Keuringsverslag van een elektrische laagspanning- en zeer lage spanningsinstallatie

NIET CONFORM

Straatnaam	Charles de Kerchovelaan
Huisnummer	13J
Busnummer	
Postcode	9000
Gemeente	GENT
Land	België

Aard onderzoek: Controlebezoek van een huishoudelijke installatie volgens (KB 08/09/2019) - AREI Boek 1- 6.5. en 4.2.4.3.

Afbeelding schakel- en verdeelbord:

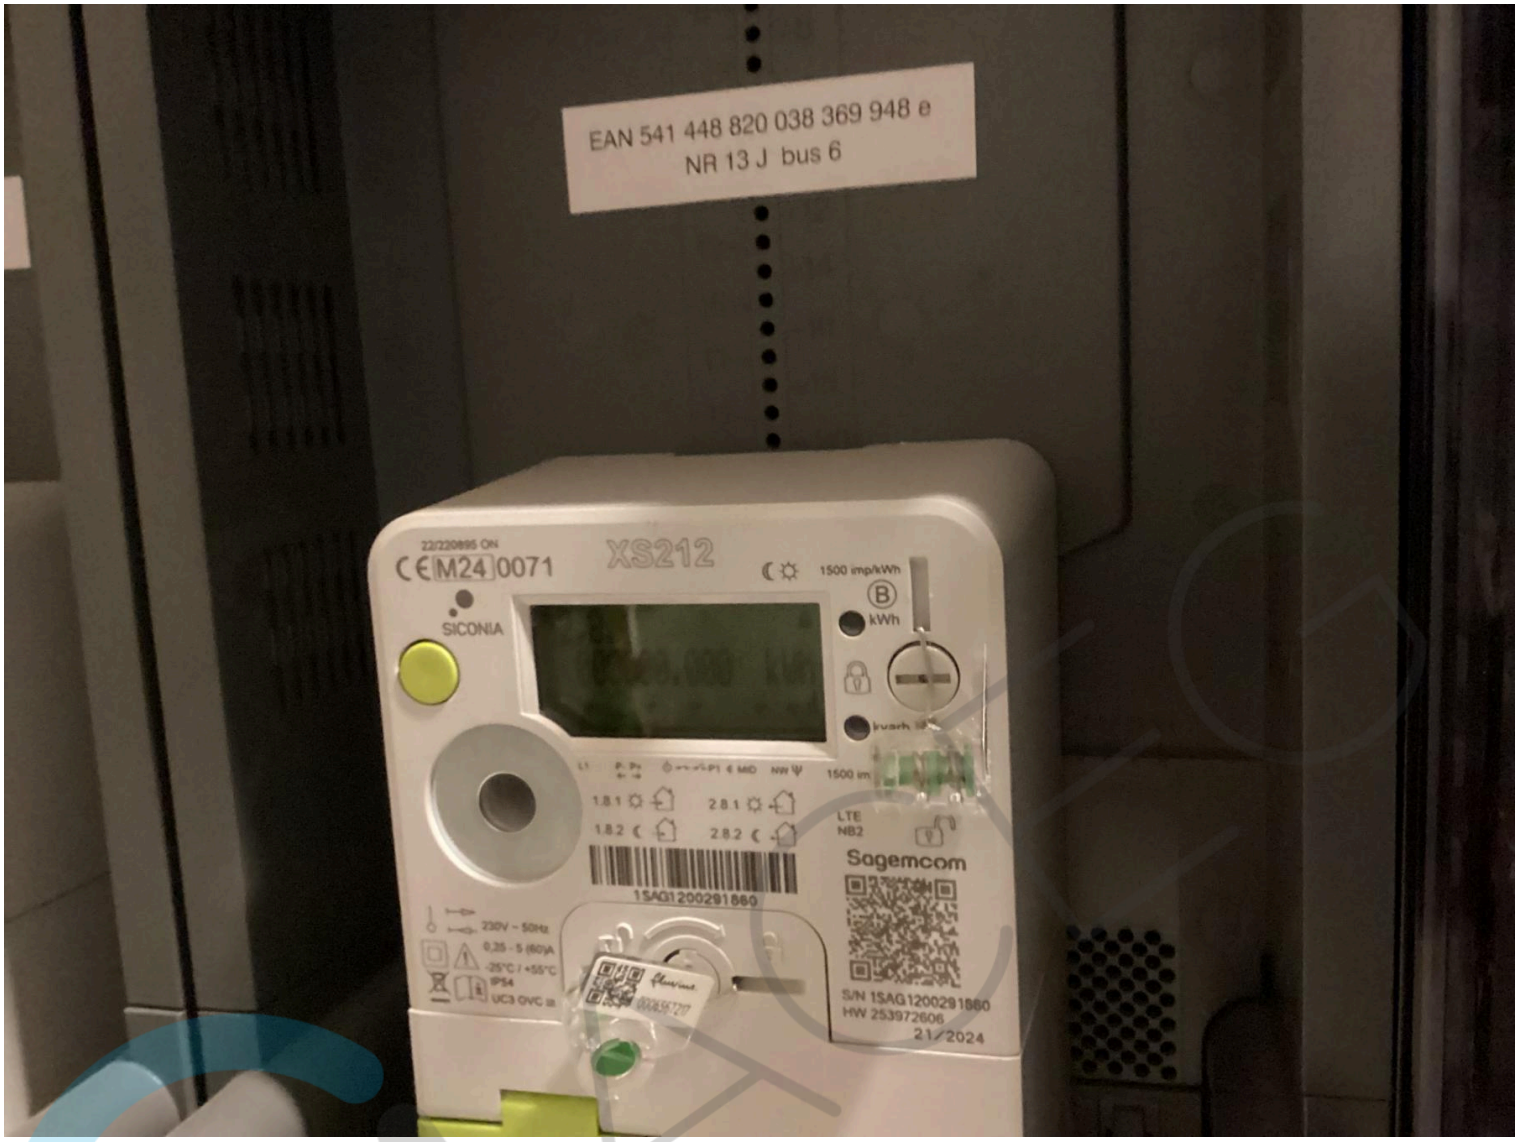
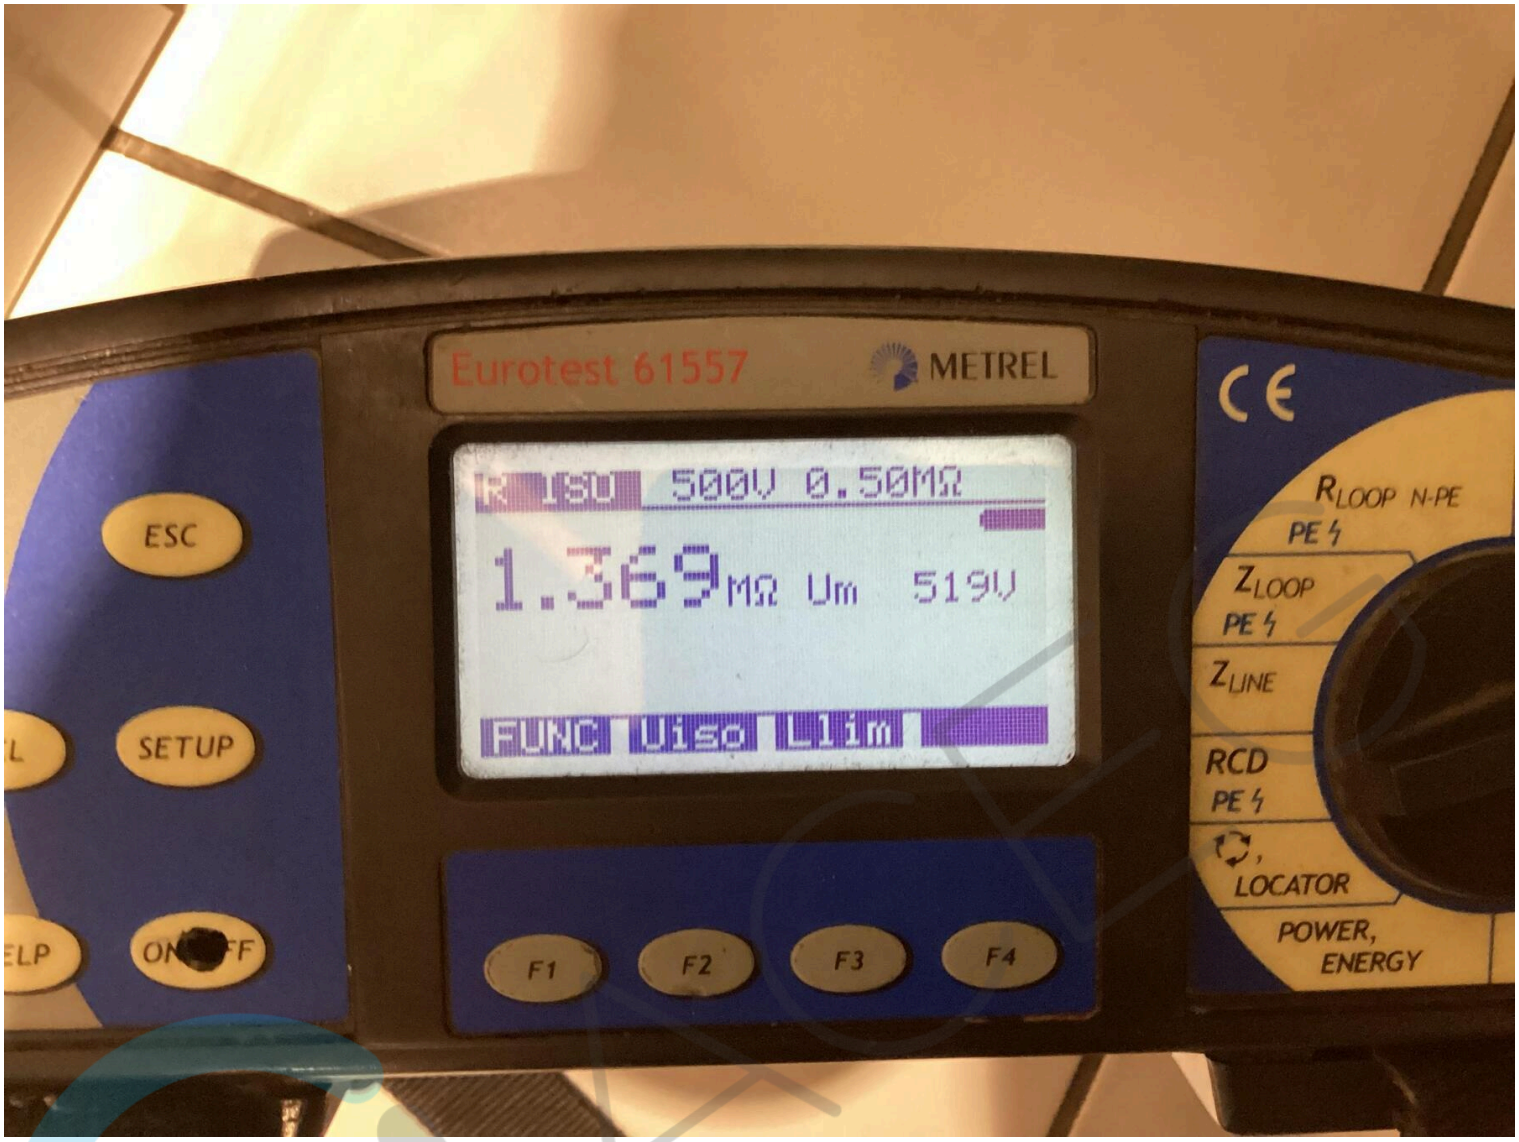
I5.11 Niet gebruikte invoeringen van het verdeelbord zijn niet correct of onvoldoende afgedicht. (Boek 1 Afdeling 5.1.4. en 4.2.2.3.)
